**JPT-260/
-310/-410**

**Planer Thicknesser/
Abricht-Dickenhobelmaschine**

**Service Info/
Service-Mitteilung
2009-001**

**Date/Datum
03.03.2009**

Correct chain tension shown
 Korrekte Kettenspannung abgebildet

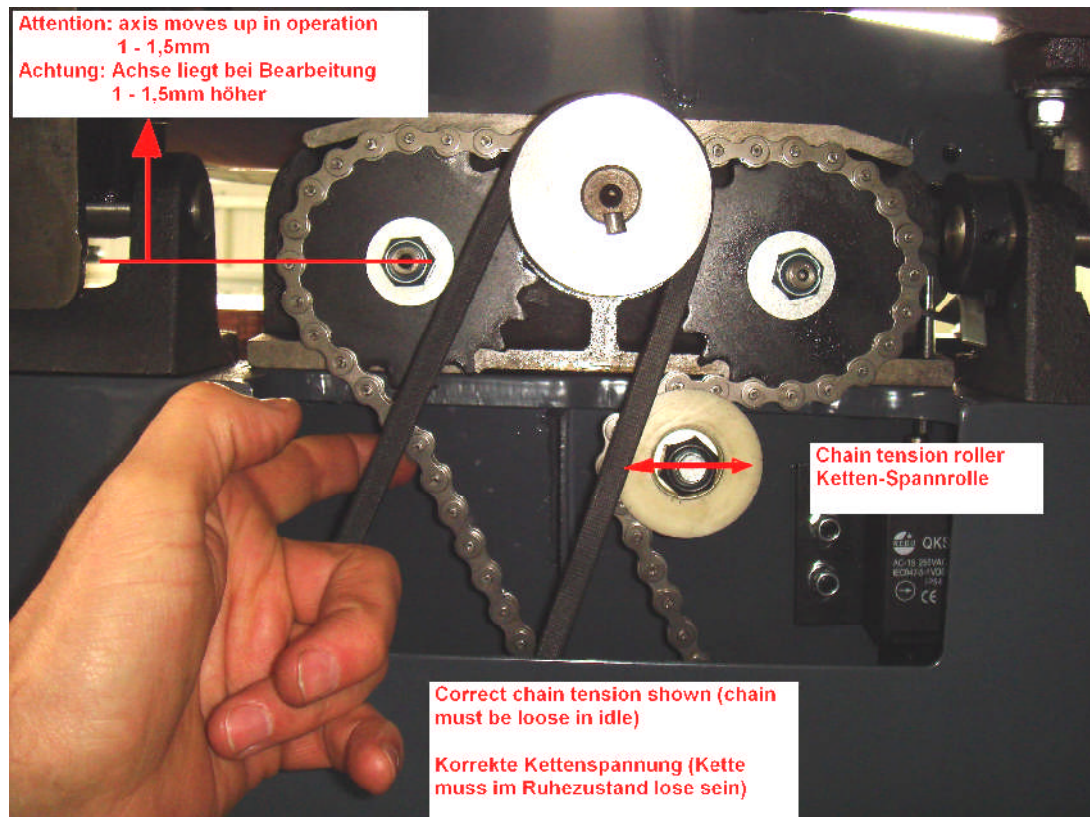
The chain may not be tensioned when in idle (chain must be “loose” like shown in the picture)
otherwise too much chain tension in operation (feed rollers move up!)

Die Kette darf im Ruhezustand nicht gespannt sein (Kette muss „lose“ sein wie im Bild)
 ...andernfalls zu starke Kettenspannung bei der Bearbeitung (Vorschubwalzen steigen!)
